Објашњење конкурсне документације
и додатне информације, доставља.-

Комисија за јавну набавку добара – Пнеуматски алат и хидрауличне дизалице (јавна набавка заведена под редним бројем 1.1.237-815-41/2017 за 2017. годину у ВП 1102 Београд – у даљем тексту Комисија), проучила је допис потенцијалног добављача (у ВП 1102 Београд заведен под бројем 10609-1 од 21.09.2017. године) и извршила анализу дописа да би се набавка спровела према Закону о јавним набавкама ("Сл. гласник РС" бр. 124/12, 14/15 и 68/15, у даљем тексту: Закон).

5. Питање: Партија 9 – Дизалица хидраулична "крокодил".

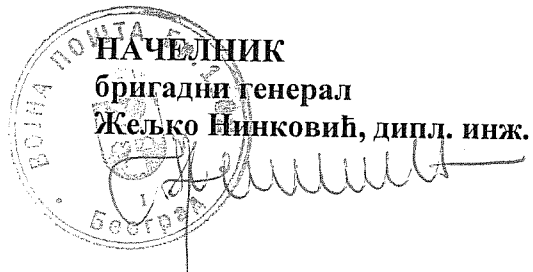
- Да ли је дозвољено понудити дизалицу која у спуштеном стању тј. минималној висини дизања има 95mm, што је практичније јер може да се "подвуче" у простор са недовољном висином?

- Наручиоцу није неопходна тако мала висина дизања али је прихватљива и задовољава захтевано. Уколико и остале карактеристике вашег уређаја задовољавају захтеване карактеристике, ваша понуда за наведену партију биће прихватљива.
